Statutární město Brno

„Sociálně zdravotní komplex Červený kopec“

VYSVĚTLENÍ, ZMĚNA NEBO DOPLNĚNÍ ZADÁVACÍ DOKUMENTACE

Položka č. 77 - ARS - Architektonicko-stavební řešení

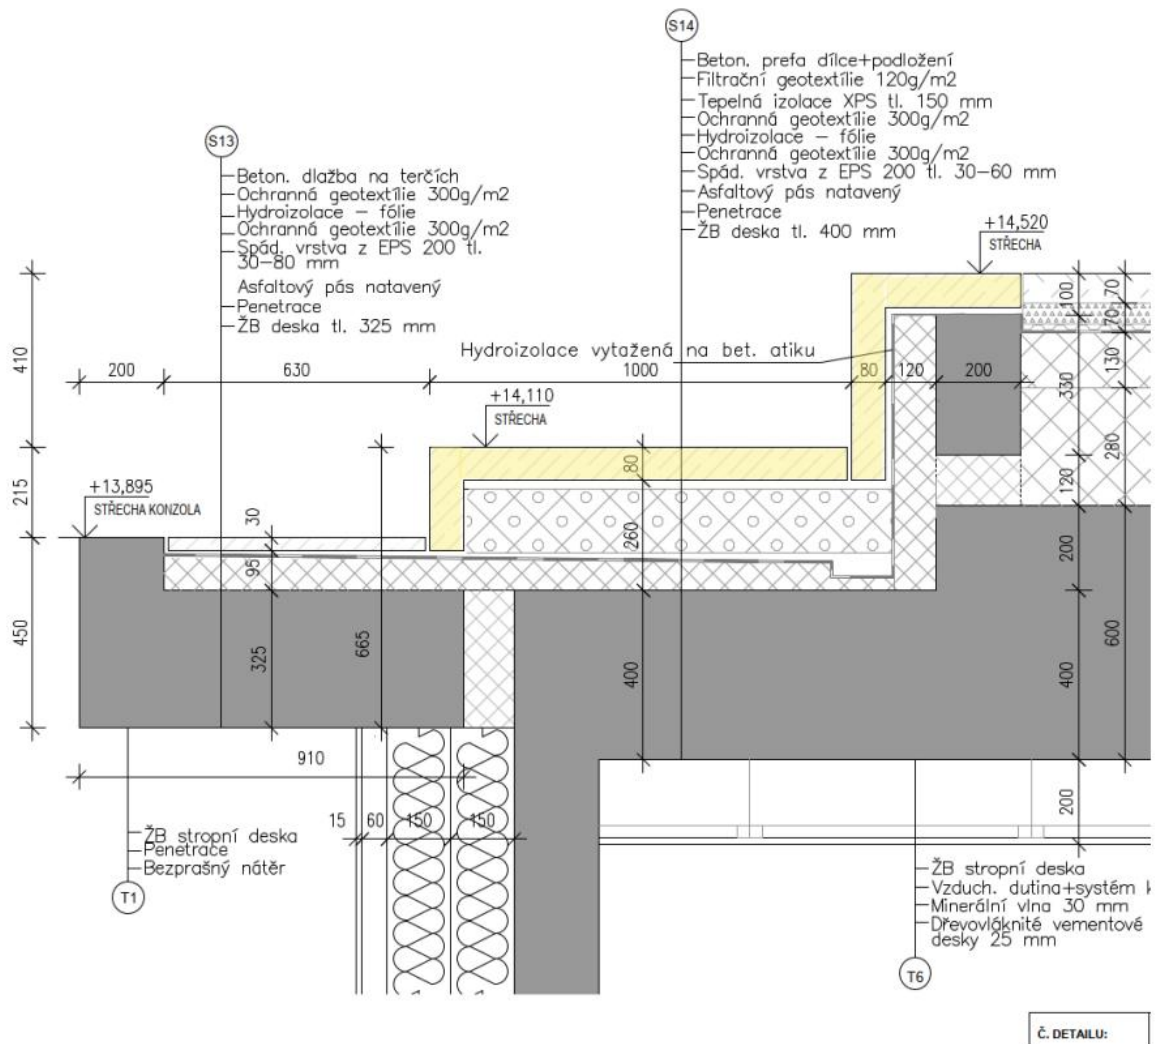
77	K	460500100.1	Montáž a dodávka betonových prefabrikovaných dílců na střeše ozn. S14 (vč. podložení) z betonu tř. C30/ 37 XF2 (pohledový beton tř. II)	m3	74.650
	VV		(124,1+135,1)/2*0,192*3		74.650

Zadavatel k dotazu sděluje, že prefabrikované dílce jsou blíže definovány v půdorysech, řezech a ve skladbě S14.

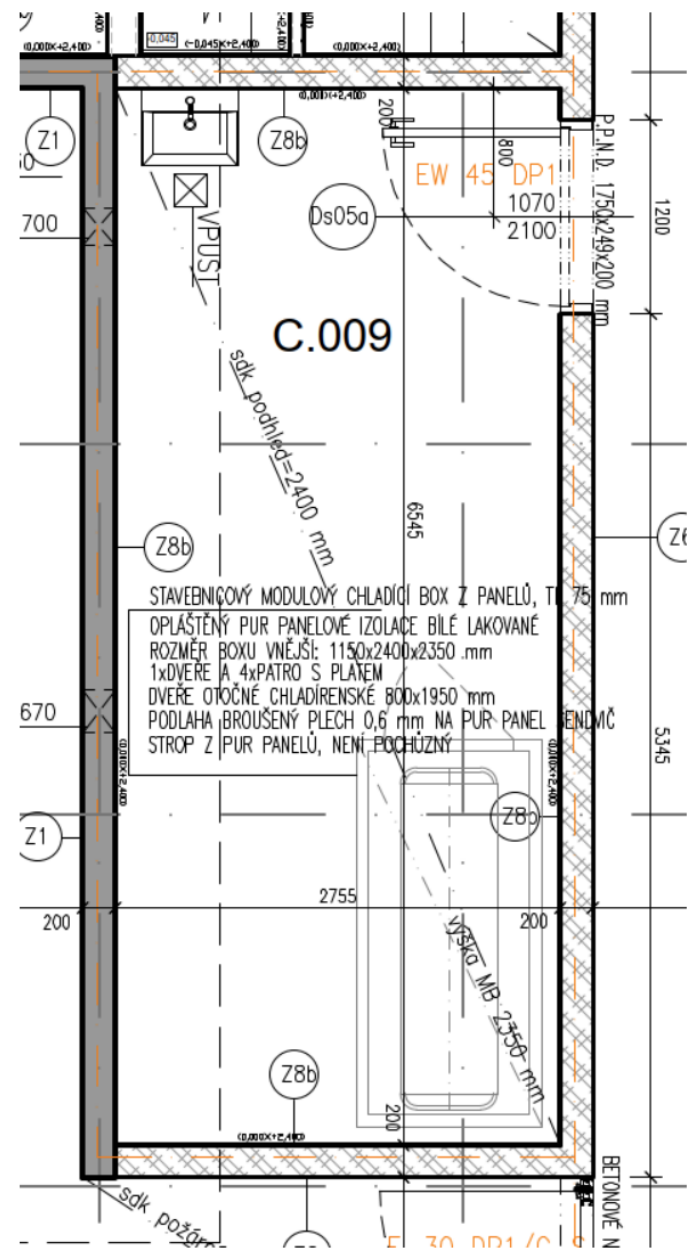
Výkaz výměr specifikuje dodávku a montáž chladicího boxu, regálů a zdvihacího vozíku. V Místnosti samotné je nakreslený pouze box.

Zadavatel k dotazu sděluje, že součástí vybavení místnosti pro zemřelé je chladicí komora pro 4 zemřelé, sestavená ze sendvičových PUR panelů opláštěných bíle lakovaným pozinkovaným plechem tl. 0,6mm nebo plechem z korozivzdorné oceli tl. 0,6mm, včetně chladícího zařízení. Komora bude vybavena izolačními otočnými dveřmi 800 x 1950mm (š/v). Zařízení slouží pro uložení zemřelých při teplotě 0o až +2oC. Provedení pro těla do hmotnosti 130kg v 4 patrech. Součástí vybavy komory je regálový systém a zdvihací vozík (do 150kg) určený pro dopravu a ukládání plat s těly zemřelých do zásobníku komory. Regály, plata a zdvihací vozík budou vyrobeny z korozivzdorné oceli.

Zámečnický výrobek Za 55 (Zb55 a Zc55) je specifikován pouze Výpisem zámečnických výrobků (BOCK_SZK_DPS_D.1.1_120_Tabulka zámečnických výrobků) na straně 17 (18), kde je uveden pouze odkaz na výkres D.1.1_015a, což je Venkovní únikové schodiště.

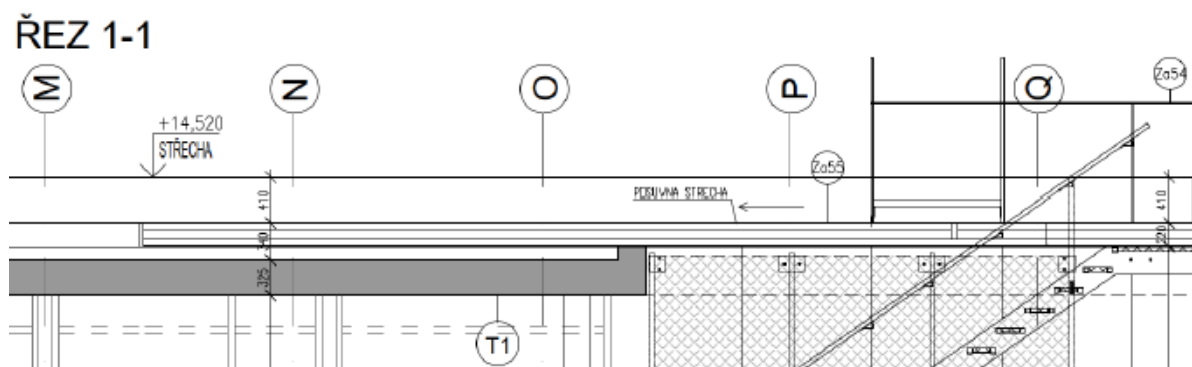
Jaké parametry má mít posuvná střecha? Má být plná nebo prosklená? Jak má být ovládaná? Jaký má mít tvar? Žádáme o specifikaci výrobku, co se týče vzhledu, funkce a vystrojení.

Zadavatel k dotazu sděluje, že se jedná o ocelovou konstrukci z uzavřených profilů s výplní z plochého komůrkového polykarbonátu. Prvek je uložen na kolejnicích a manuálně posuvný. Povrchová úprava – žárový pozink. Viz např. posuvné zastřešení letních bazénů.

Vzorové schéma řešení termoregulace a desinfekce:

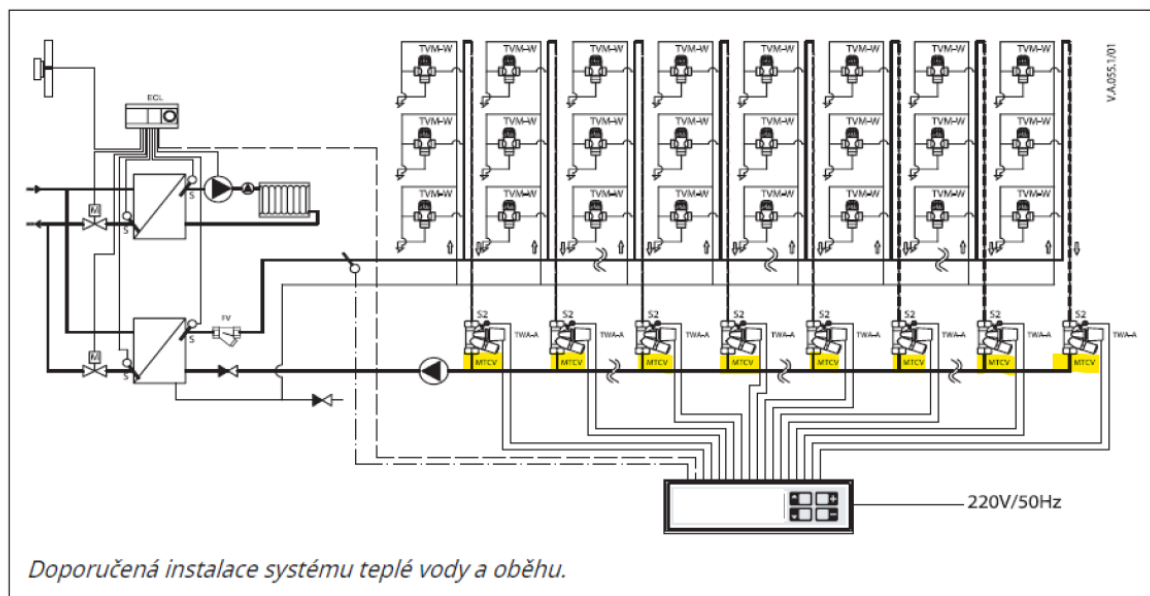
530	269	K	722239X007	D+M termostatický cirkulační ventil multifunkční DN 65 pro regulaci cirkulační vody včetně čidla snímání vody a servopohonu	kus	1,000
531

Regulační ventily na rozvoduch teplé vody na jednotlivých úsecích.

Zadavatel k dotazu sděluje, že požadované ventily jsou dle jeho informací na trhu dostupné.

Dotaz č. 1, Truhlářské výrobky Th05

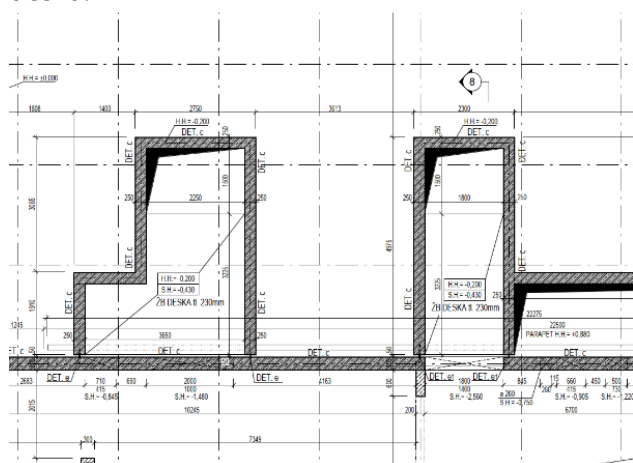
Na výkrese 1. NP (BOCK_SZK_DPS_D.1.1_002b_Půdorys 1.NP_objekt B) viz níže, jsou uvedené výrobky TH05g a TH05f. Ve výpise truhlářských prvku (TABULKA TRUHLÁŘSKÝCH VÝROBKŮ - 1.NP HALA) je uvedeno, že tyto pozice jsou neobsazeny.

Žádáme o uvedení dokumentace do souladu.

Zadavatel k dotazu uvádí, že dokumentace byla uvedena do souladu. Tabulka truhlářských výrobků a výkaz byly upraveny, výrobky TH05g a TH05f byly z projektu vypuštěny.

Dotaz č. 1, Požární VZT světlík

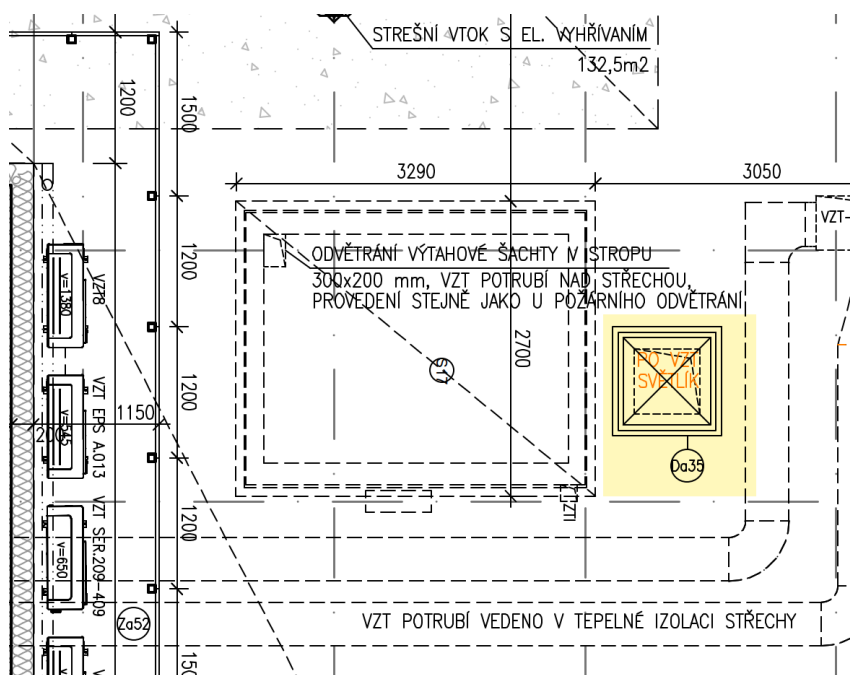
V PD je výkres „BOCK_SZK_DPS_D.1.1_085b_stavební detail-Požární světlík“, který zobrazuje požární světlík. Ve VV se položka požární světlík nevyskytuje. Na výkrese střechy je 3x2 ks pod označením Da35. Žádáme o úpravu výkazu výměr.

Dotaz č. 2, Požární uzávěr Dh03

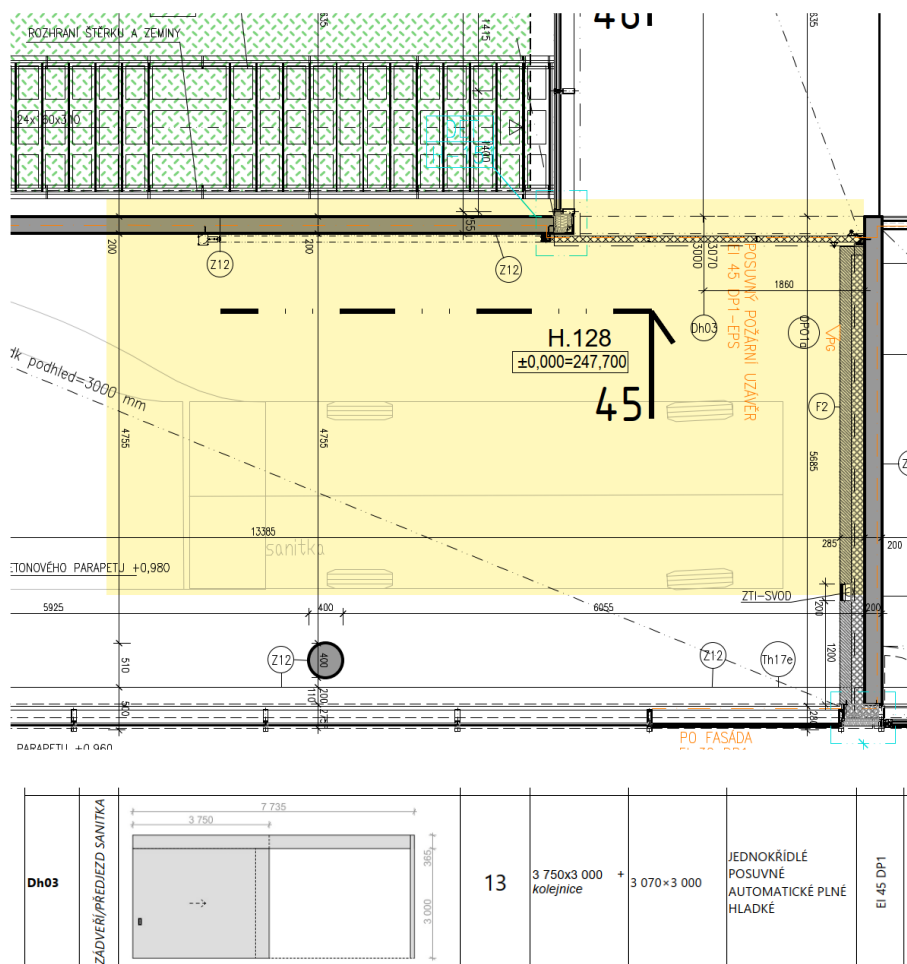
Na výkrese „BOCK_SZK_DPS_D.1.1_002_Půdorys 1.NP“, stejně jako v tabulce dveří „TABULKA DVEŘÍ – 1.NP HALA“, jsou uvedené posuvné automatické dveře Dh03, ve výkaze výměr ale nejsou uvedeny. Žádáme o úpravu výkazu výměr.

Dotaz č. 3, Dveře Ds13a

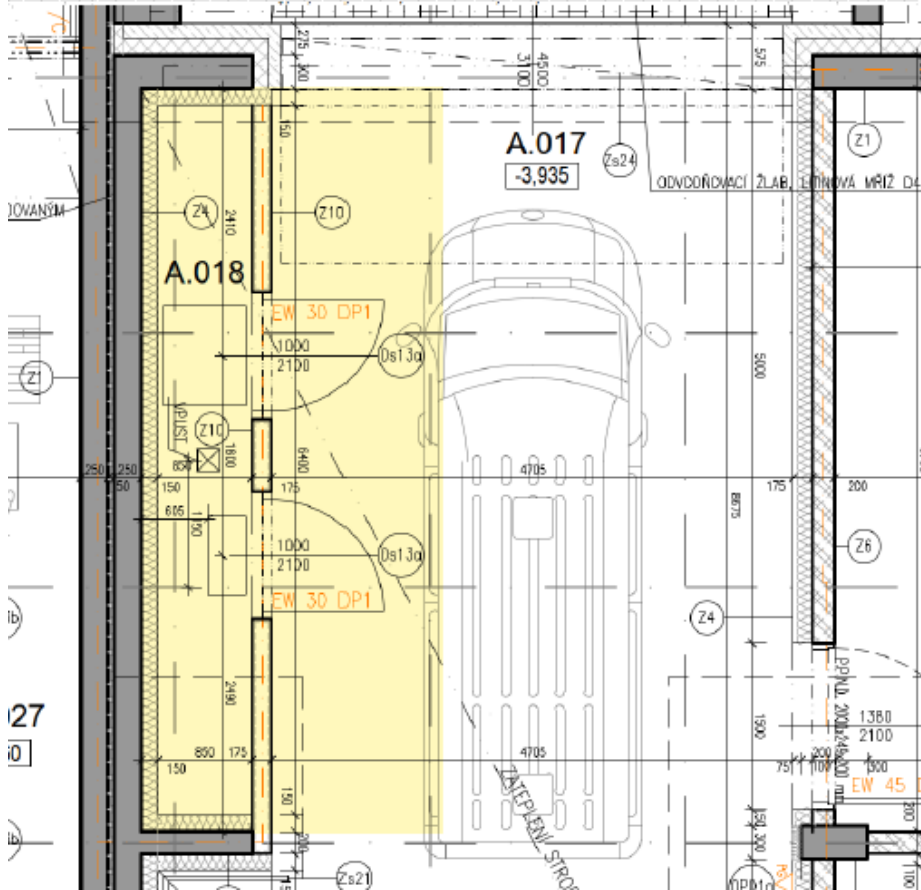
Ve výkaze výměr jsou ve stavební části položky č. 544 a 545. Položka 544 jsou dveře Ds13a a položka 545 je označená jako dveře Ds15a. Vzhledem k tomu, že v tabulce dveří se položka Ds15a nevyskytuje, naopak dveře Ds13a mají mít dva kusy, domníváme se, že ve Výkaze výměr je překlep a položka 545 má být ve skutečnosti popsána jako dveře Ds13a. Žádáme o úpravu Výkazu výměr.

Dotaz č. 2

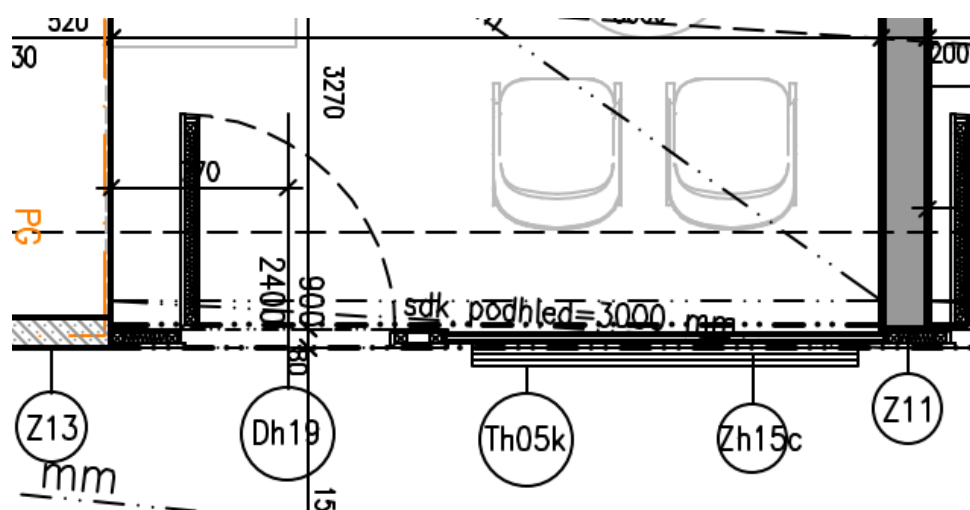
V tabulce dveří je pro prvky as označením Dh05a, Dh05b a Dh05c uveden v poznámce popis „příprava pro Th05d Th05e a Th05i“. Co je myšlenou popisem příprava pro tyto položky? V tabulce truhlářských prvků je uvedeno, že jsou tyto položky neobsazené.

DETAIL 1:10

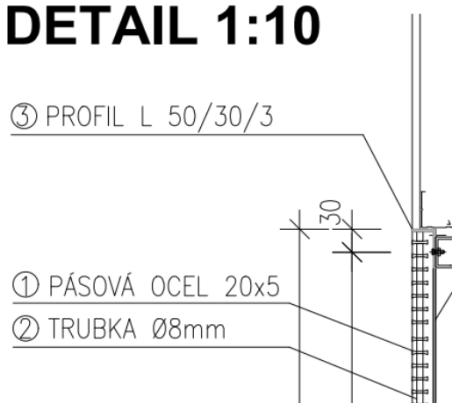
Žádáme o upřesnění provedení zámečnického prvku Za17, Zb07, Zc06.

V detailu uvádíte pod označením 1 Pásovou ocel, ale v tabulce výpisu materiálu na stejném výkresu je popis Al svislé elox tyče. Co tedy platí?
